Dómnefndarálit

Hugmyndasamkeppni um skipulag Háskólasvæðisins

Reykjavíkurborg og Háskóli Íslands
í samstarfi við Arkitektafélag Íslands

05.06.2014

Tillaga nr. 1, auðkennd 10199

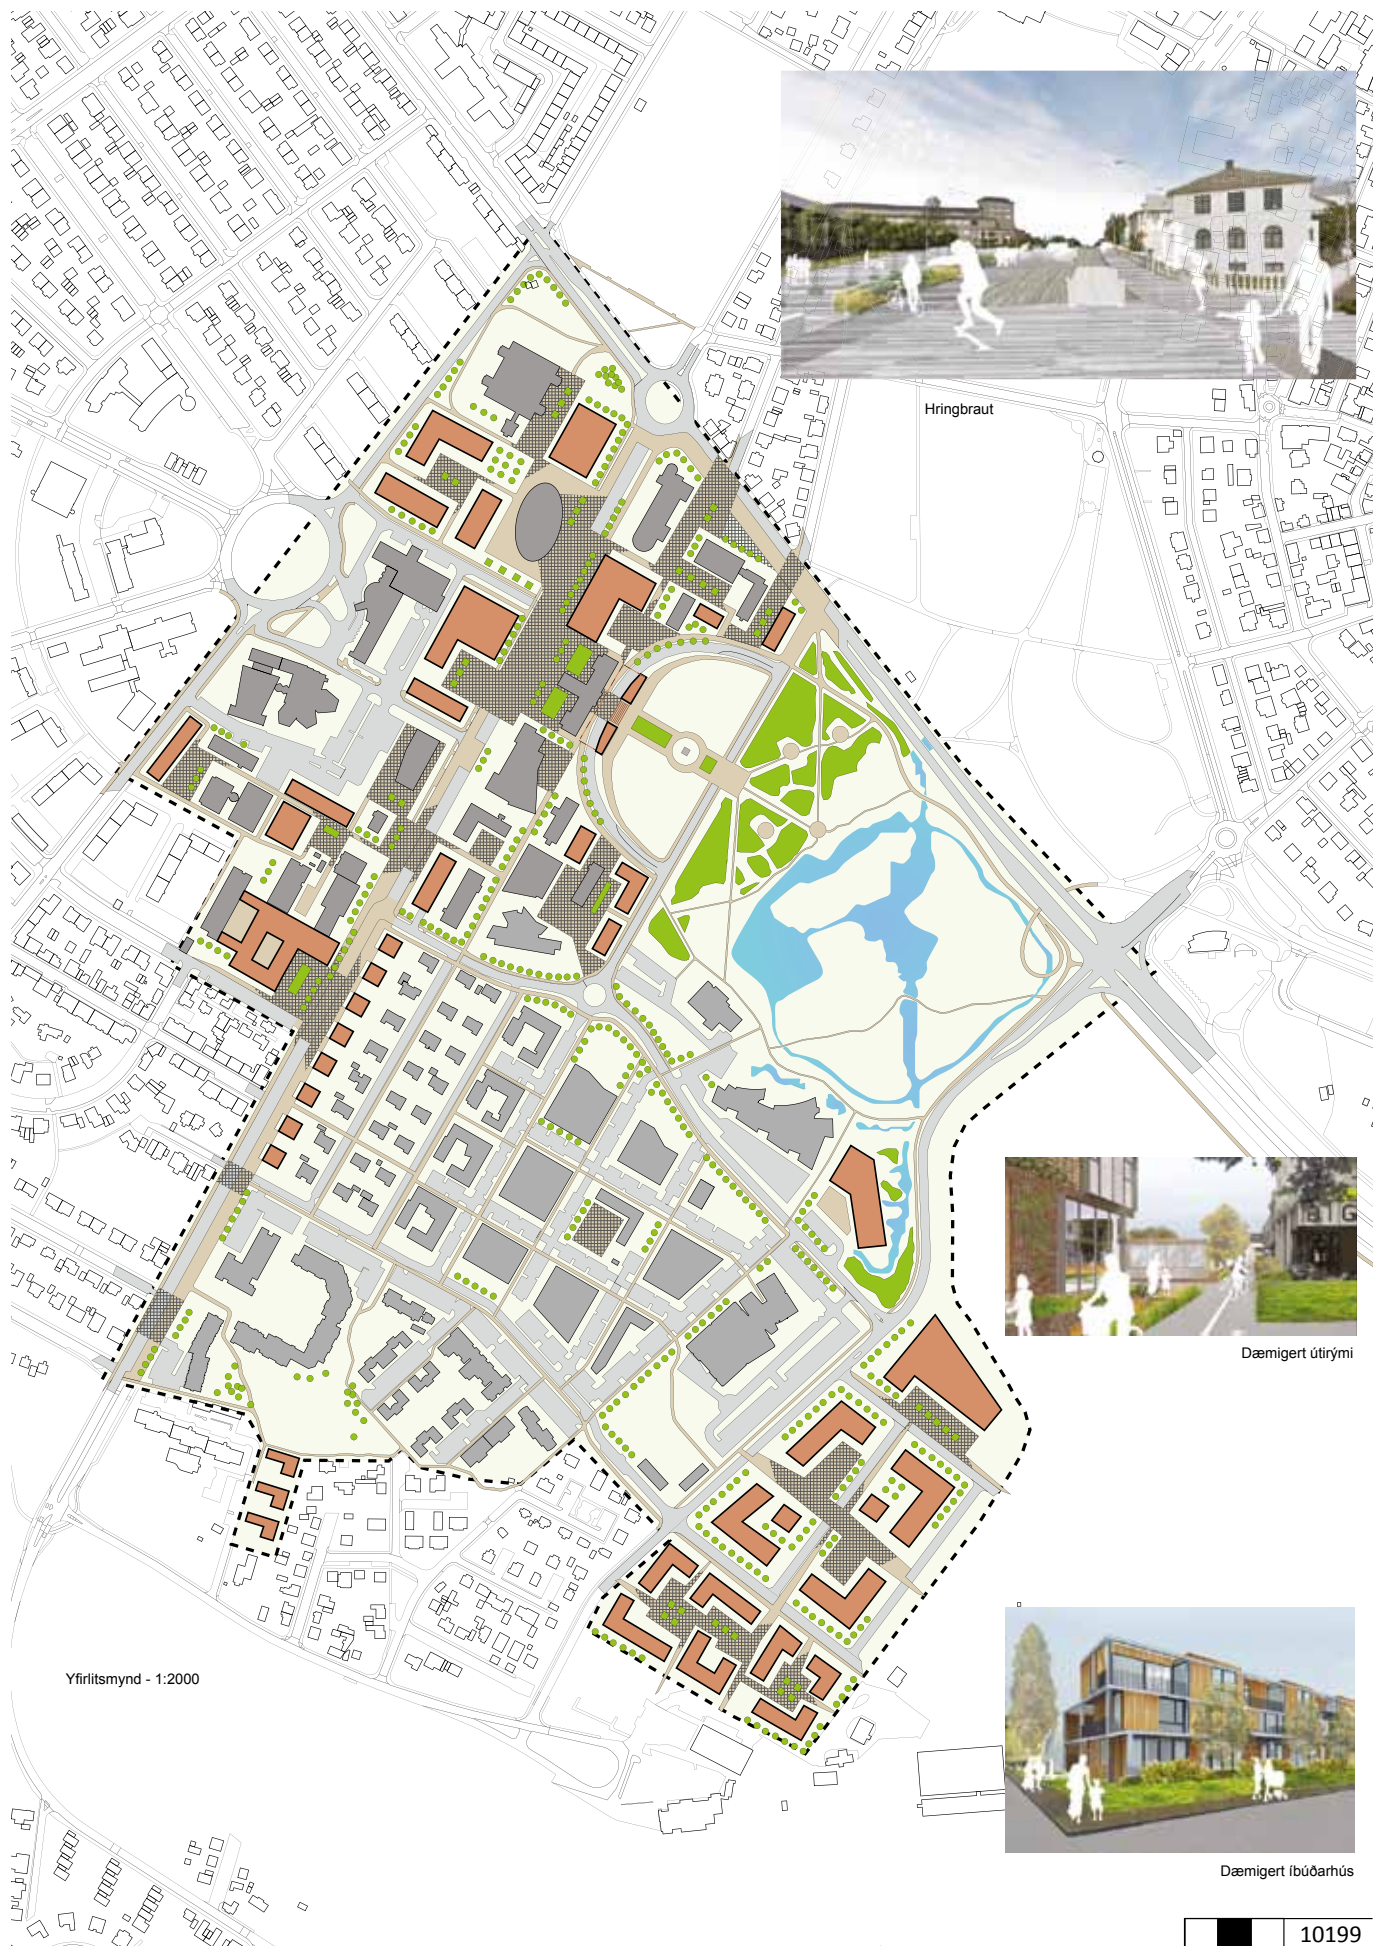
Í tillögunni er leitast við að skapa heildstæða mynd af Háskolasvæðinu með því að ramma svæðið inn en jafnframt tengja það við aðliggjandi svæði. Höfundar gera ráð fyrir töluvert mikilli uppbyggingu, þéttingu og blöndun.

Gott flæði er á milli svæðanna vestan og austan Suðurgötu og hún útfærð sem borgargata eins og gert er ráð fyrir í gildandi aðalskipulagi Reykjavíkur. Umfang bygginga er mikið og víða gróft og álitamál er hvort það dragi ekki úr svigrúmi til þess að skapa aðlaðandi græn dvalarsvæði. Í texta er þó fjallað um græn svæði en þau eru ekki sýnd að sama skapi á uppdrætti.

Hæð bygginga er í samræmi við aðra byggð og bílastæði eru færð í bílakjallara.

Gerð er grein fyrir mögulegri stækkun fræðasviðanna fjögurra á svæðinu í framtíðinni (Hugvísindasviðs, Félagsvísindasviðs, Menntavísindasviðs og Verkfræði- og náttúruvísindasviðs) en ekki gerð grein fyrir tengingu við Heilbrigðisvísindasvið.

Gert er ráð fyrir uppbyggingu stúdentaíbúða á jaðarsvæðum, auk almennra íbúða.

Í tillögunni er Aðalbyggingu Háskólans gert prýðilega hátt undir höfði varðandi ásýnd, en form Skeifunnar fær að halda sér. Þá er tekið er tillit til núverandi atvinnustarfsemi og ýjað er að því að menningar- og safnastarfsemi geti vaxið og dafnað með því að auka við sýninga- og safnarými og að sama skapi er gert ráð fyrir nýjum fyrirtækjum og stofnunum.

Gera hefði mátt betur grein fyrir tengingum við aðliggjandi svæði en lögd er áhersla á tengingu við miðborgina. Lausnin sem sýnd er, er þó ekki talin raunhæf.

Samgöngur innan svæðisins eru ágætlega sýndar á skýringarmynd og þar er sérstaklega hugað að almenningssamgöngum. Gert er ráð fyrir hjóla- og gönguleiðum að undanskildu Vísindagarðasvæði.

Uppdráttur tillögunnar er nokkuð skýr en útfærslu á markmiðum og rökstuðningi er ábótavant og það dregur úr heildarmynd og styrkleika tillögunnar.

Tillaga nr. 4, auðkennd 281808

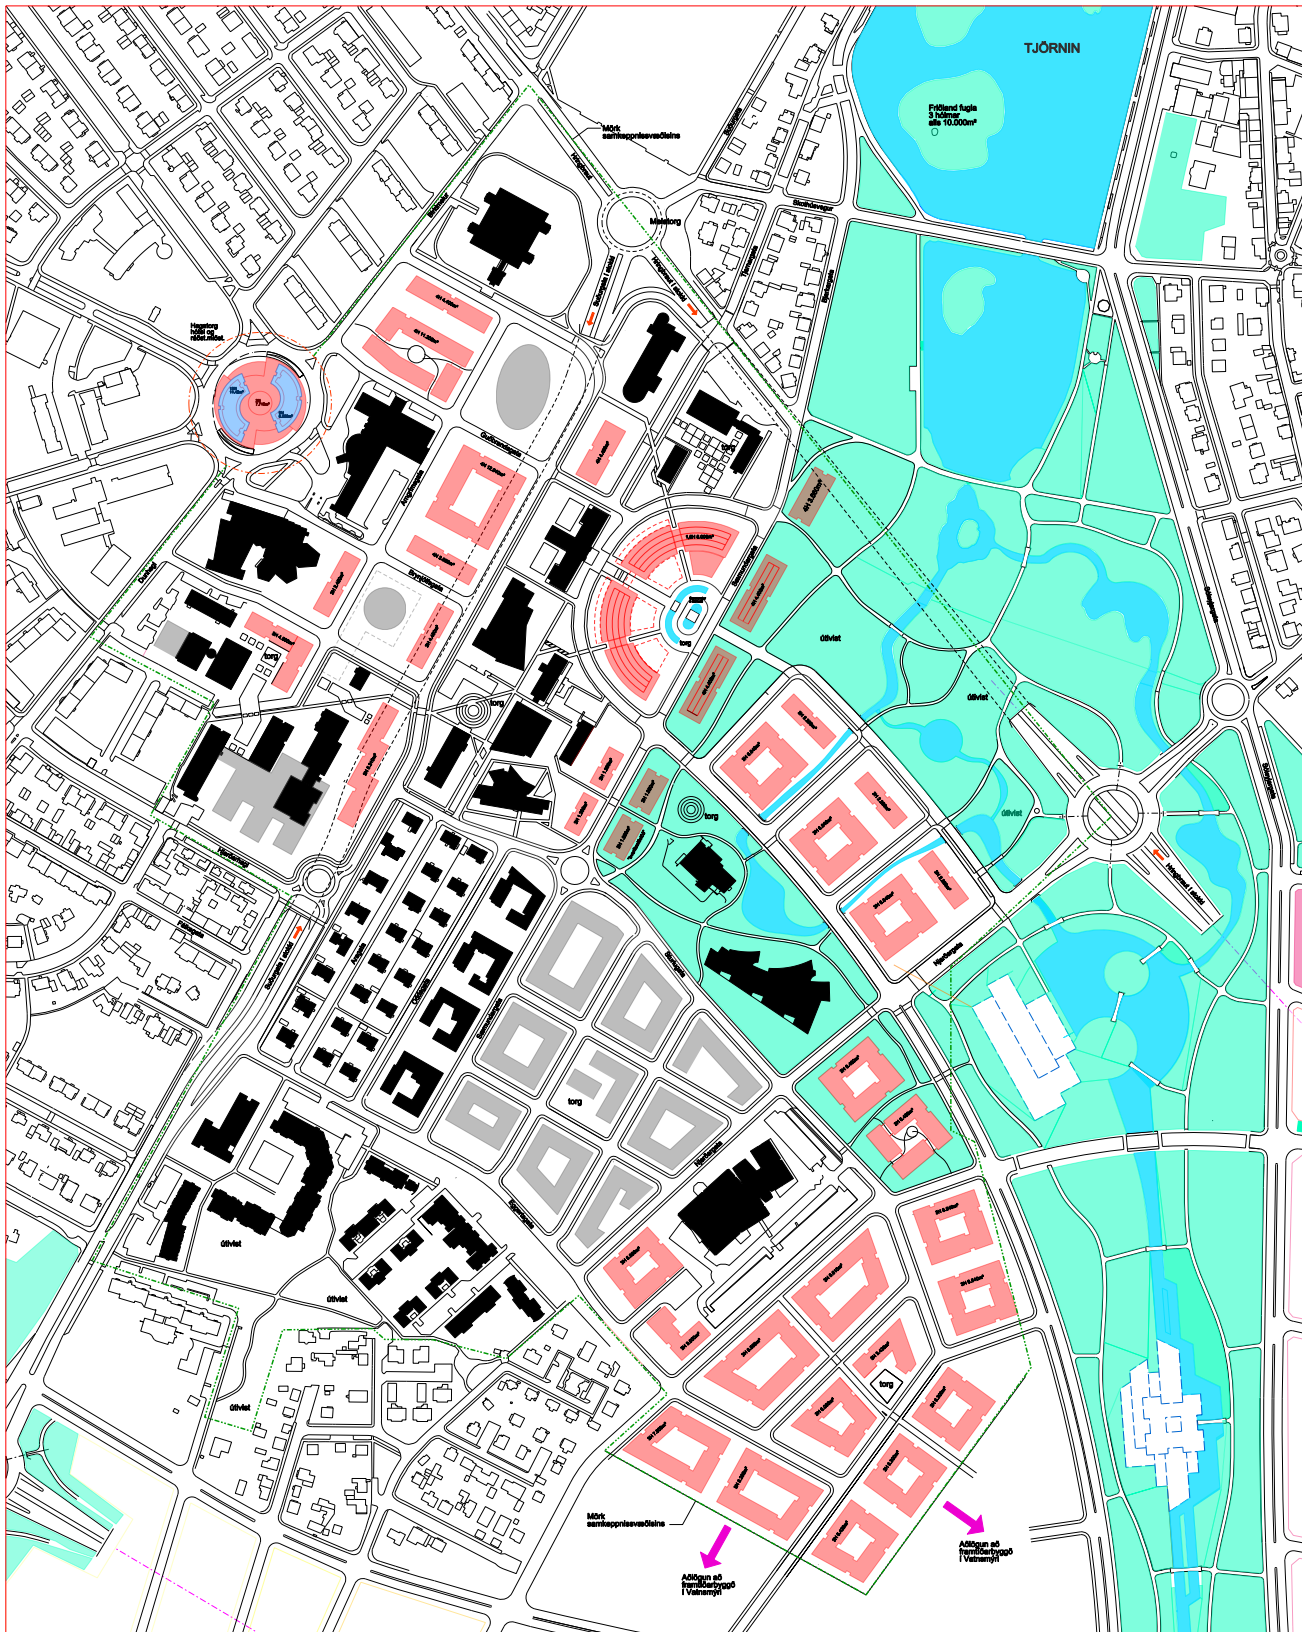
Umferðarmál eru þungamiðja tillögunnar og í henni er lögð áhersla á að að öll bílaumferð um svæðið hverfi, sem er nokkuð á kostnað annarra þátta sem forsendur samkeppninnar taka til.

Lagt er til að Suðurgata verði sett í stökk frá Melatorgi að Hjarðarhaga og meginaðkoma að Háskólasvæðinu verði því frá Njarðargötu í austri og Birkimel í vestri og svo um hugsanlega brú yfir Skerjafjörð úr suðri. Ætla má að aftenging Suðurgötu við Melatorg skapi aukið umferðarálag á aðkomugötur, s.s. Birkimel við Hringbraut sem tengist fjölfarinni leið barna í skóla hverfisins. Í texta er nefnt að með því að fjarlægja gegnumakstur af svæðinu verði til fjöldi göngu- og hjólaleiða en þó er engin þeirra sýnd á skipulagsuppdrættinum.

Auk Suðurgötu, er lagt til að Hringbraut verði lögð í stökk frá Þorfinnstjörn að Melatorgi. Ekki er gerð grein fyrir hvernig þeim umferðarmannvirkjum yrði fyrir komið í borgarmyndinni.

Gert er ráð fyrir mikilli uppbyggingu á samkeppnissvæðinu. Sérstaka athygli vekja randbyggingar norðan við Norræna húsið, auk fimm bygginga meðfram og austan Sæmundargötu, ásamt fjórum eins og hálfrar hæðar byggingum í Skeifunni. Dómnefnd telur þá staðsetningu ekki raunhæfa í ljósi sérstöðu svæðisins. Jafnframt er svæðið norðan fyrirhugaðra nýbygginga í Friðlandinu skilgreint sem helsta framtíðarútivistarsvæði Háskólans og geta randbyggingarnar þar þá varla heldur talist raunhæfar.

Mjög víða er gert ráð fyrir randbyggingum og er álitamál hvort jafn einhæft byggingarform eigi við á svæðinu. Ekki kemur fram hvernig framangreint byggingarmagn skiptist niður á starfsemi Háskóla Íslands og annarra stofnana eða fyrirtækja á svæðinu.

Í tillögunni segir að óhjákvæmilegt sé að endurskoða viðhorf gagnvart eldri byggingum og auðum reitum á svæðinu en útfærslan á þeirri hugmynd í tillögunni er ekki sannfærandi. Takmörkuð umfjöllun er um torg og græn svæði.

Stórbrotið yfirbragð tillögunnar með miklu byggingarmagni á viðkvæmum stöðum og í formi sem að mörgu leyti er framandi á Háskólasvæðinu dregur verulega úr líkum þess að heildaryfirbragð svæðisins uppfylli væntingar um aðlaðandi umhverfi.

Nokkuð skortir á að hugmyndir séu nægjanlega rökstuddar og greinargerð hefði mátt vera ítarlegri.

Tillaga nr. 5, auðkennd 12388

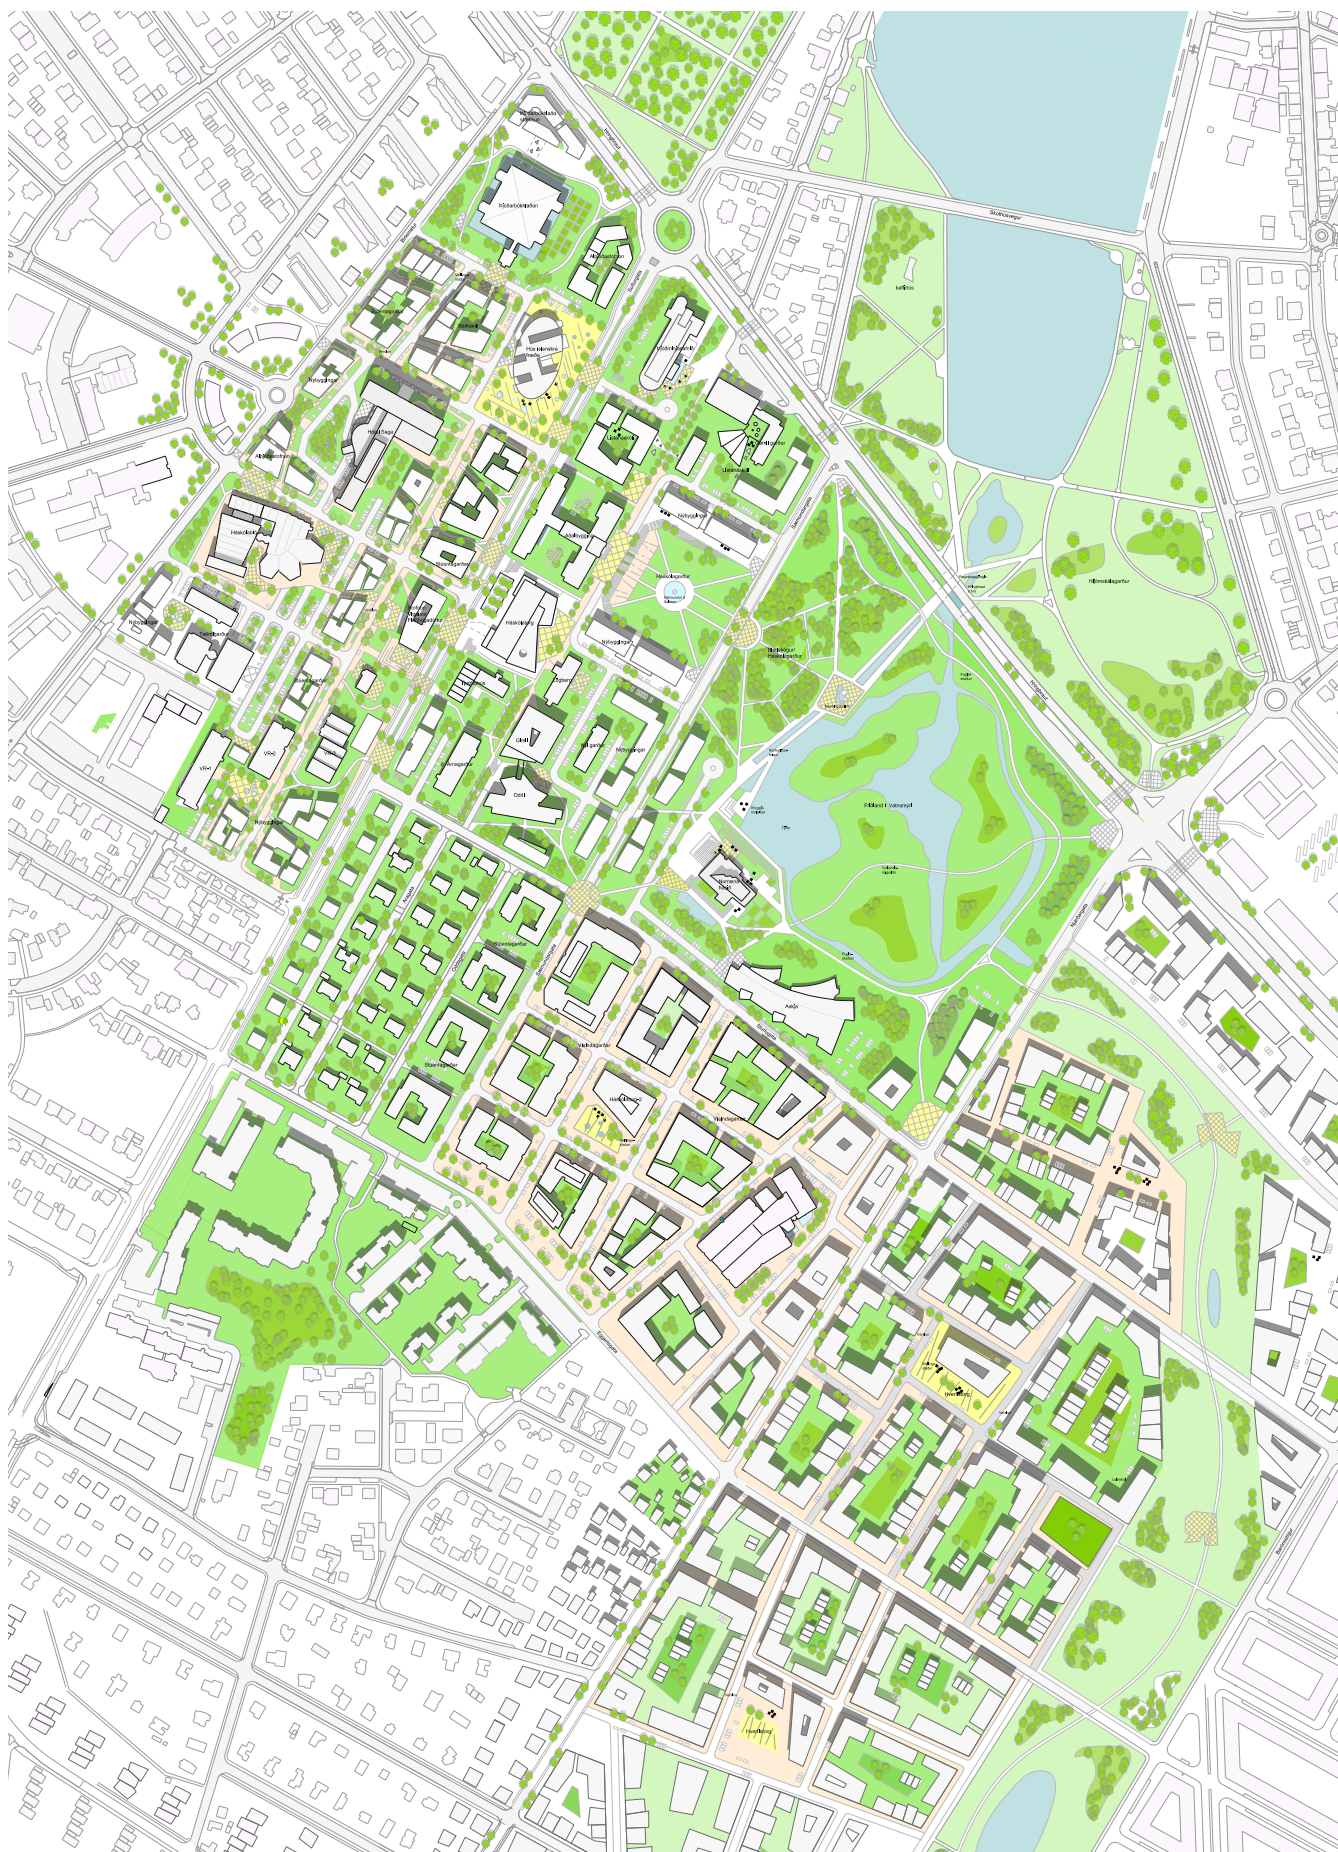
Tillagan sýnir svæði Háskóla Íslands sem hluta af borgarmyndinni. Í henni er leitast við að sýna heildstæða mynd og þar er gert ráð fyrir blöndun og mikilli þéttingu byggðar. Sýnd er mikil uppbygging á svæðinu og stórir byggingamassar eru brotnir niður en lítt hugað að grænum dvalarrýmum ef frá er talinn „Háskólagarður“ og svæðin í kringum Norræna húsið og Öskju.

Tekið er tillit til þeirrar atvinnu- og menningarstarfsemi sem fyrir er á svæðinu og settar fram tillögur að frekari uppbyggingu. Hins vegar kemur ekki nægilega skýrt fram í tillögunni hvernig uppbyggingu fræðasviðanna (Hugvísindasviðs, Félagsvísindasviðs, Menntavísindasviðs og Verkfræði- og náttúruvísindasviðs) verði háttað eða tengingu við Heilbrigðisvísindasvið.

Í tillögunni er lögð áhersla á tengsl við fyrirhugaða byggð í Vatnsmýri og þau sýnd á sannfærandi hátt og

gerð er grein fyrir tengingum við miðborg og Vesturbæ. Í tillögunni er gert ráð fyrir tengingum með uppbroti á yfirborði Hringbrautar og undirgöngum. Gott flæði er á milli svæðanna austan og vestan Suðurgötu, sem gerð er að borgargötu, eins og gert er ráð fyrir í aðalskipulagi Reykjavíkur.

Gert er ráð fyrir bílastæðum víða á svæðinu en í kjöllum á nýbyggingum. Á myndum eru sýnd samgöngukerfi við og innan svæðisins og er um það fjallað að hluta til í greinargerð en myndirnar eru ekki skýrðar og þá vantar að fjallað sé um almenningssamgöngur.

Höfundar nýta sér eldri hugmyndir um skipulag svæðisins og aðlaga þær að núverandi byggð og fyrirbyggjandi skipulagi. Skipulagi Vísindagarða er breytt og gert ráð fyrir að starfsemi þeirra dreifist um allt samkeppnissvæðið.

Í tillögunni er Skeifan aflögð í núverandi mynd án rökstuðnings og gerðar tillögur um „Háskólagarð“ á þessu svæði og nýbyggingar við hann, sem og fyrir aftan Aðalbyggingu. Stúdentagörðum er m.a. komið fyrir inn á milli höfuðbygginga háskólasvæðisins en óheppilegt er að þeim sé komið fyrir á svæðum sem verða að teljast lykilsvæði fyrir kjarnastarfsemi Háskólans. Umhverfissvæðum er einkum lýst í grænu belti sem lendir að stórum hluta utan samkeppnissvæðis. Friðlandið er látið halda sér en þó er gert ráð fyrir uppbyggingu í vesturjaðri þess og verður það að teljast umdeilanlegt.

Grafísk framsetning tillögunnar er nokkuð skýr en skýringar vantar á uppdrætti og sjaldnast er gerður greinarmunur á hvað tilheyrir samkeppnissvæðinu og hvað ekki. Í greinargerð hefði mátt gera skýrari grein fyrir hugmyndum og um leið rökstyðja þær betur.
